改善箇所説明図①

パワーユニット内ラジコン受信機 I D ボタン部の改善

改善箇所説明図②

スライド不良の改善

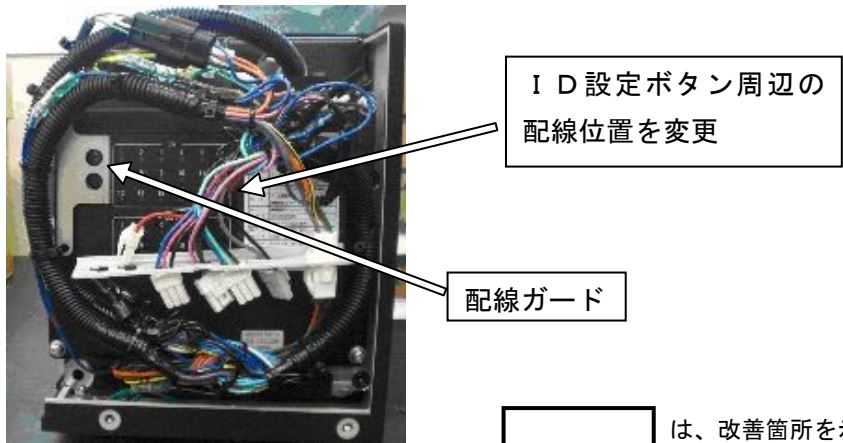
不具合発生箇所（I D 設定ボタンが配線で押された状態になる場合がある）

床下スライド格納型テールゲートリフタ装置のパワーユニットにおいて、ラジコン受信機の無線電波を受信設定するために使用する I D 設定ボタンが配線で押されているものがある。そのため、当該ボタンが押された状態で使用した場合、常に無線電波の受信設定を行うことから、当該車両の周辺で他のラジコン送信機が操作されると、その電波を受信してテールゲートリフタ装置が作動するおそれがある。

改善内容：全車両、ラジコン受信機の I D 設定ボタンに配線ガードを追加する。また I D 設定ボタン周辺の配線位置を変更する。

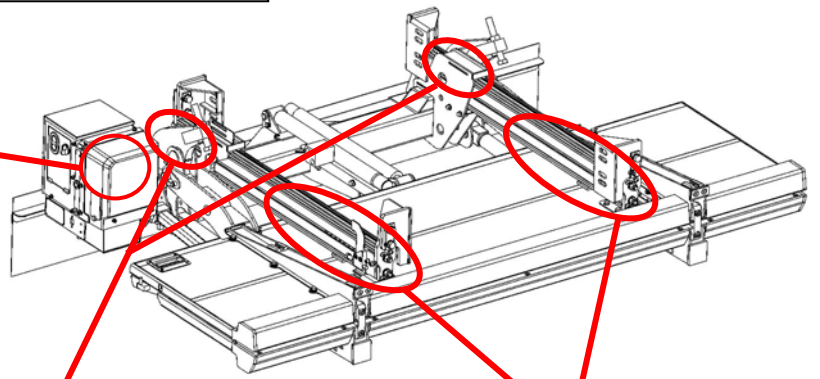
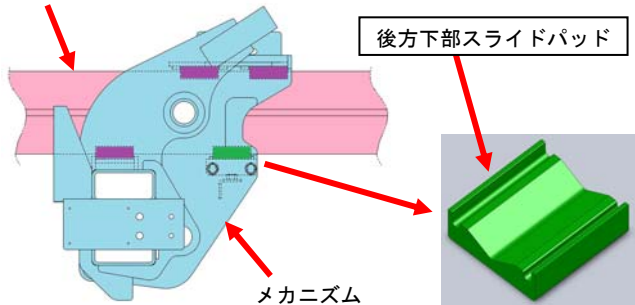
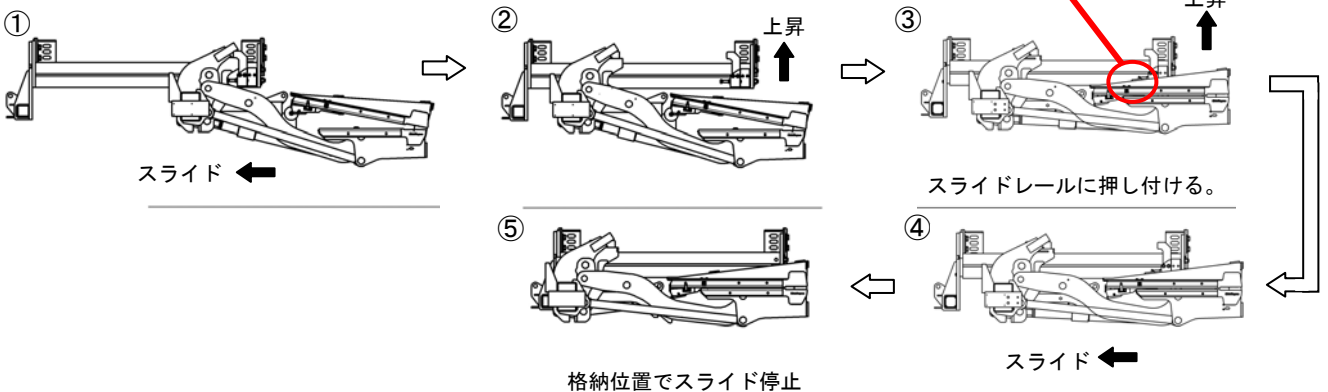
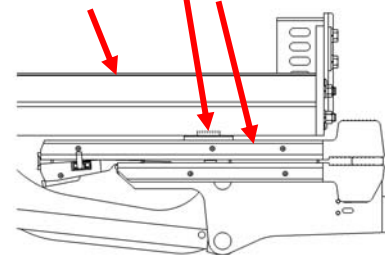
スライドレールにテールゲートが押し付けられる。

床下スライド格納型テールゲートリフタ装置において、テールゲートリフタを格納させるための動作が不適切なため、テールゲートをスライドレール下面へ押しつけた状態でスライド動作を行うことから、摺動グリースが切れた状態で使用した場合、テールゲートとスライドレールの摺動抵抗が大きくなり、スライド動作が著しく遅くなる。

改善内容：全車両、テールゲートリフタを格納するための制御プログラムを変更する。また、後方下部スライドパッドをグリースだまりを追加した対策型に交換する。

対策型の後方下部スライドパッド
